VKMA 05609 / VKM 25207

Technische Mitteilung – Januar 2013

Chevrolet, Opel, Vauxhall

SKF Zahnriemen-Kit-Ersetzung
VKMA 05608 und VKMA 05702 ersetzt durch VKMA 05609

VKMA 05609 Kit-Inhalt

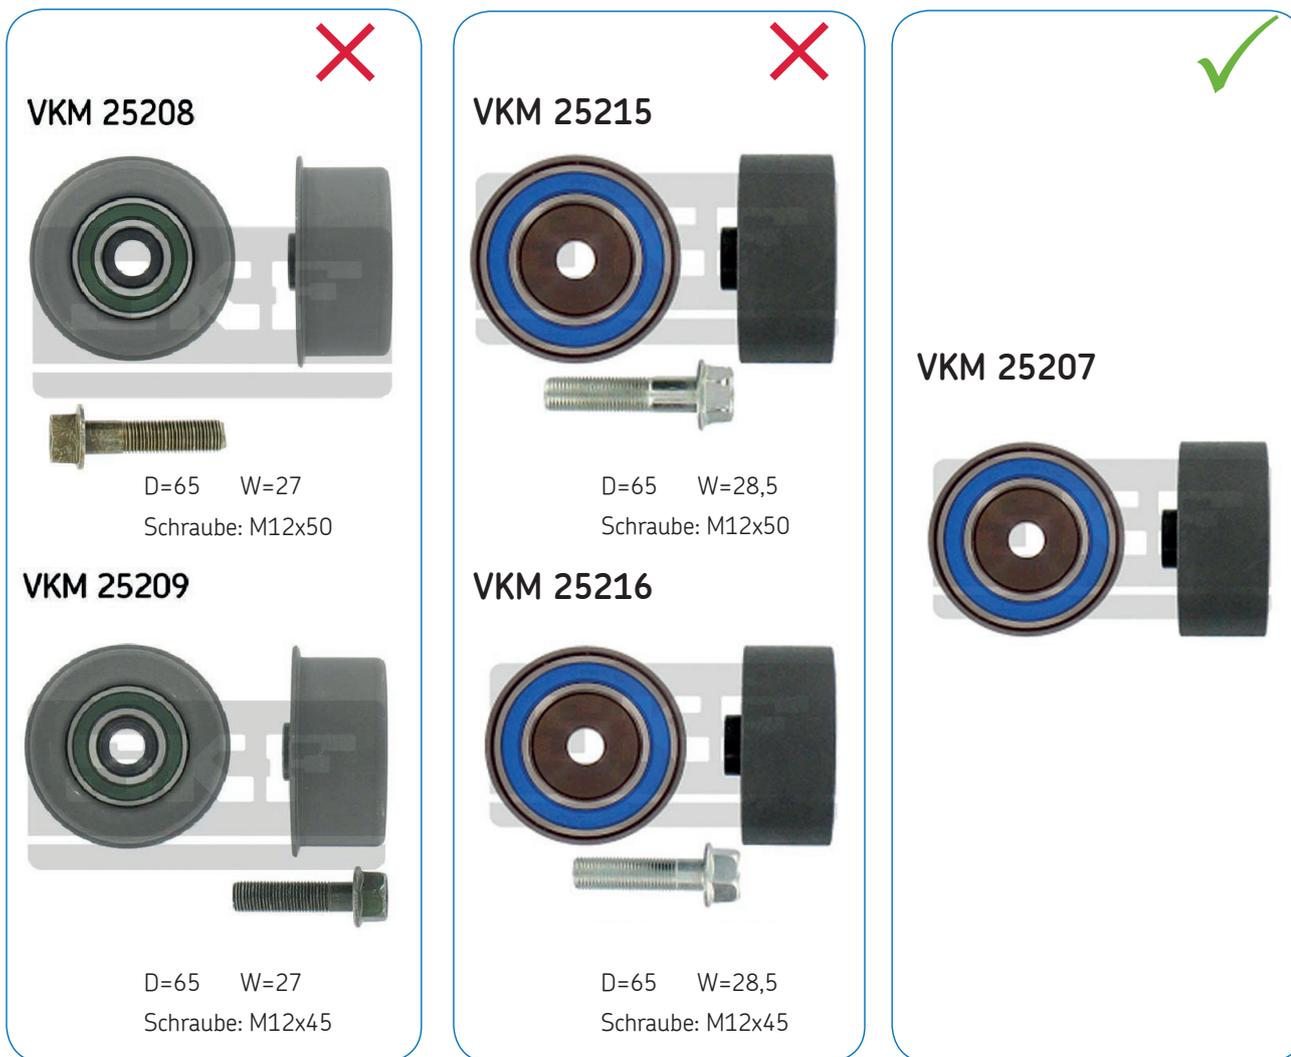
Aufgrund der Nachfrage und entsprechend der OE-Entwicklung, hat SKF die beiden Kits VKMA 05608 und VKMA 05702 zu einem Kit VKMA 05609 zusammen gefasst. Alle Teile bleiben unverändert, SKF hat entschieden, alle Schrauben in das komplette Kit zu integrieren. Der Hauptunterschied im Vergleich zu den vorherigen Kits ist die unterschiedliche Länge der Umlenkrollen-Schrauben.

Das SKF Kit beinhaltet 2 Schrauben für die Umlenkrolle, wie die OE Kits (1606389 – 93188137). Achten Sie darauf, dass die neu verwendete Schraube die gleiche Länge hat, wie die alte Schraube.

+ Spannrollen-Schraube
Dim. M10x45

+ Spannrollen-Bolzen

Umlenkrollen-
Schraube
Dim.: M12x45

oder

Umlenkrollen-
Schraube
Dim.: M12x50
